***Avis de la Mission régionale d'autorité environnementale de
Nouvelle-Aquitaine sur le projet de mise en compatibilité par
déclaration de projet du Plan Local d'Urbanisme (PLU) de la
commune de Bayonne (64) pour permettre la réalisation d'un
programme de logements porté par la communauté
d'agglomération du Pays-Basque***

n°MRAe 2023ANA83

dossier PP-2023-14341

Porteur du Plan : Communauté d'agglomération du Pays-Basque

Résultats de l'inventaire de terrain du 7 juillet 2023 (source : notice de présentation, p. 45)

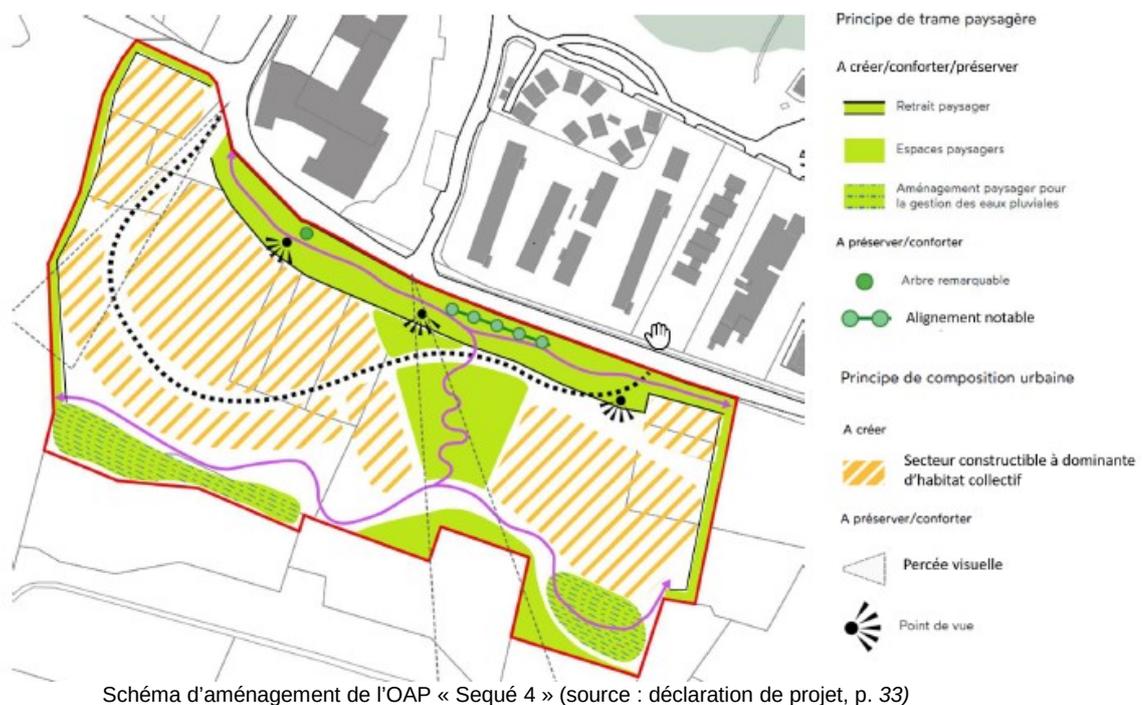
La MRAe recommande à la collectivité d'ajouter, pour la clarté du dossier, une carte identifiant les points de contact avec les espèces rencontrées lors de l'inventaire, ainsi que les arbres susmentionnés présentant un intérêt pour la nidification (en sus des arbres remarquables et alignements notables déjà repérés au nord de la parcelle).
